**REPÚBLICA DE PANAMÁ
MINISTERIO DE AMBIENTE**

RESOLUCIÓN No. DEIA-IA-064 - 2023

Por la cual se resuelve la solicitud de evaluación del Estudio de Impacto Ambiental (EsIA), categoría II, correspondiente al proyecto "SUBESTACIÓN SANTA CRUZ", promovido por la sociedad SANTA CRUZ WIND, S.A.

Adj. Mapa
DL/aodgc/cas/ma
CC: Departamento de Geomática

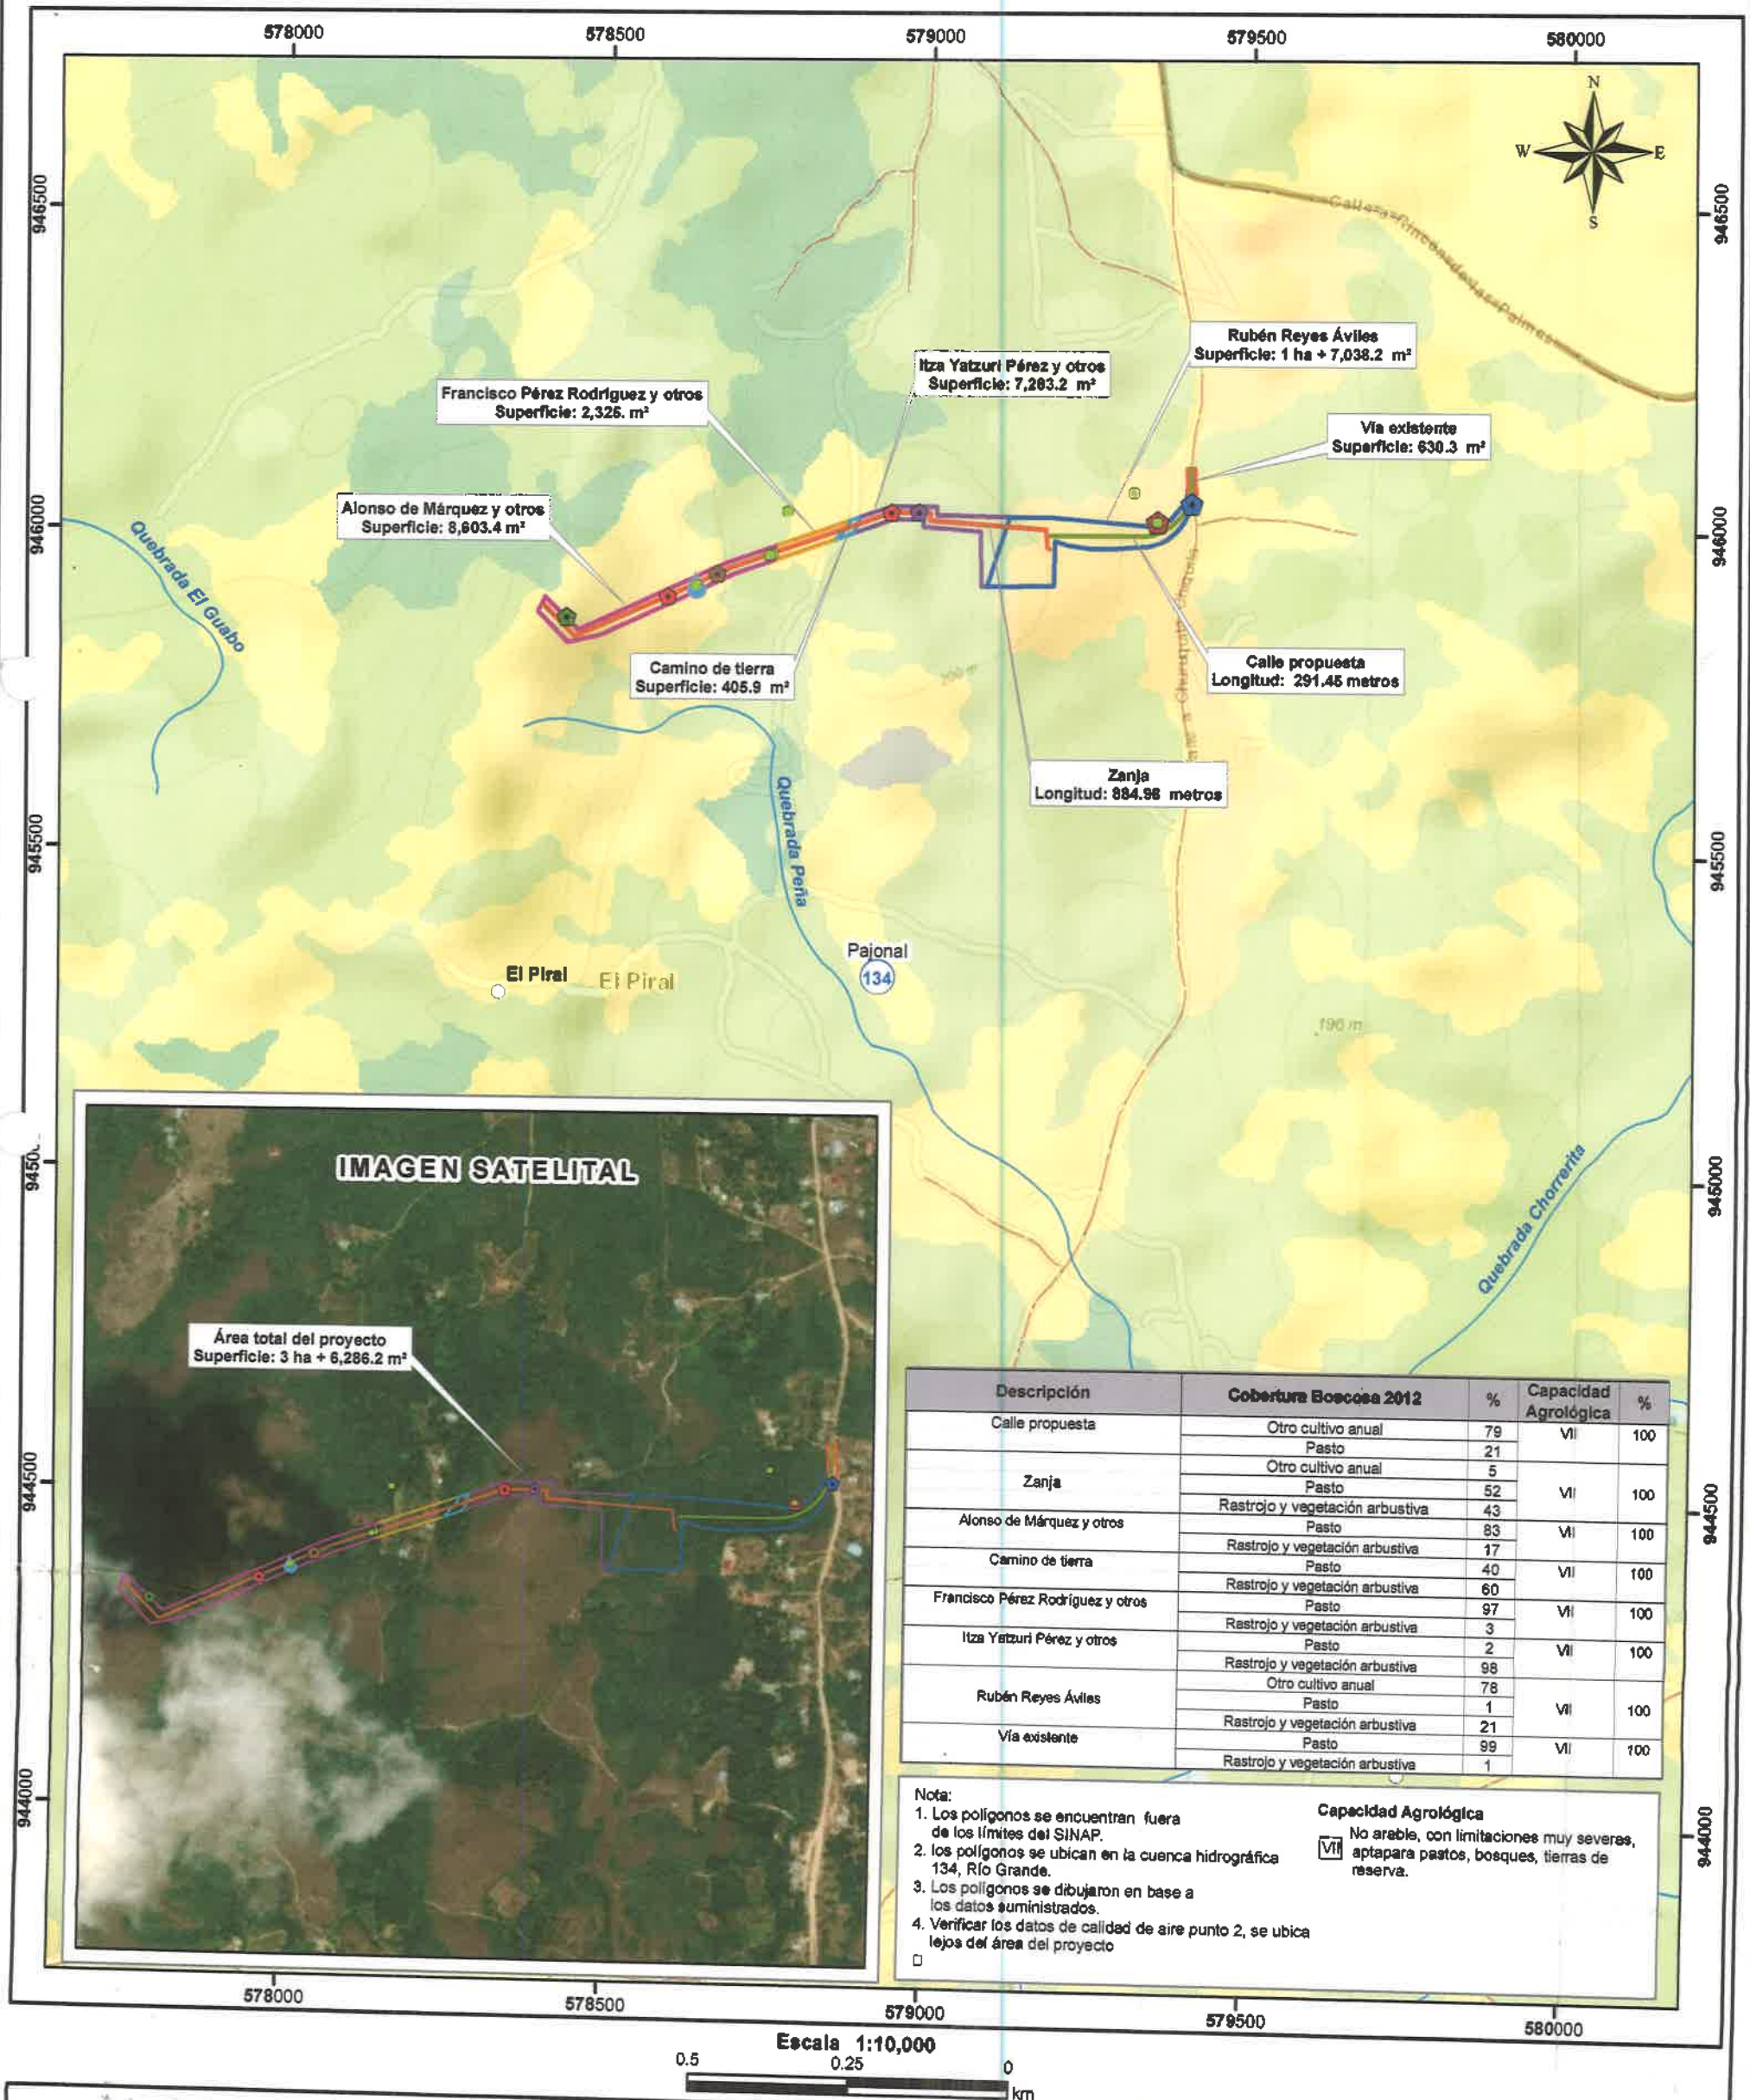
Recomendamos verificar los datos de calidad de aire (Punto 2), ya que se ubica fuera de los límites del proyecto en mención.

Los puntos arriba mencionados se presentan gráficamente en la siguiente FIGURA 9.
IDENTIFICACIÓN DE SITIOS DE DRENAJE.

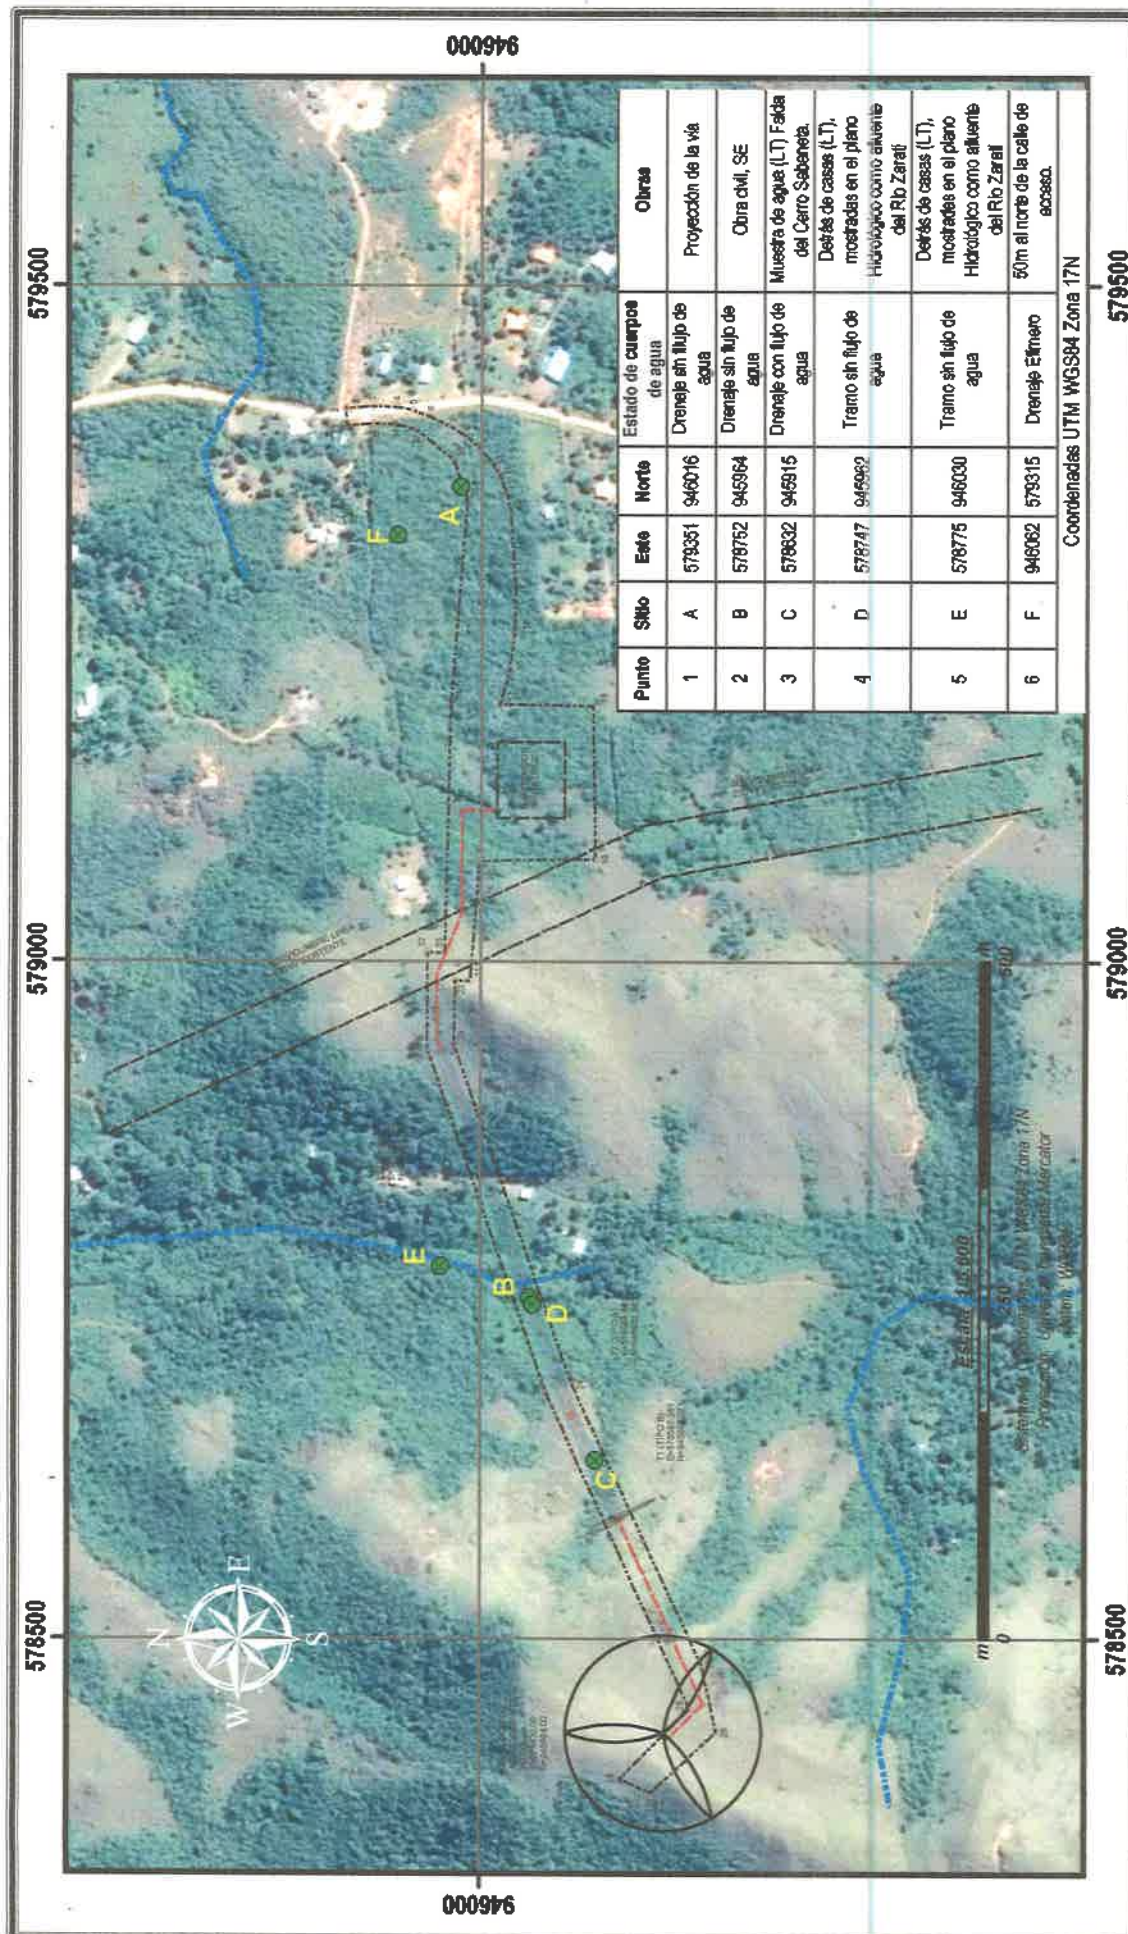
- **Respecto a la pregunta 2**, el promotor da respuesta a cada uno de los subpuntos solicitados de forma siguiente:
 - **Al subpunto (a)**, en el cual se solicitaba aclarar por qué no fueron tomados en cuenta dentro del EsIA, estos cuerpos de agua evidenciados en el mapa de hidrología y en la inspección de campo. Al respecto, el promotor indicó que *“Con respecto a la identificación de cuerpos de agua dentro del proyecto podemos afirmar que ha sido de especial interés de nuestra empresa lograr evitar los cruces de ríos, quebradas y cuerpos de agua para la construcción de este proyecto. Hemos estado en la planificación y diseño de este proyecto por alrededor de un año y medio desde que compramos el proyecto a finales del año 2019. Al principio se había diseñado la entrada a la subestación más hacia el norte del proyecto actual debido a que existía un camino existente y en principio se había llegado a un acuerdo con los propietarios para su alquiler. En las visitas de campo para plantear el proyecto nos dimos cuenta de que el alineamiento de la calle comprometía ojos de aguas y abruptos accidentes geográficos en donde se comprobó en época de lluvias que eran drenajes naturales estacionales de agua de escorrentía. El proyecto fue reubicado hacia el sur del alineamiento original y se logró establecer en un área que no tiene afectación alguna con ninguna quebrada o cuerpo de agua permanente”* (ver foja 356 del expediente administrativo).

Estos drenajes naturales efimeros van a ser manejados mediante la canalización propuesta por el diseño final de la vía de acceso de ser necesarios.
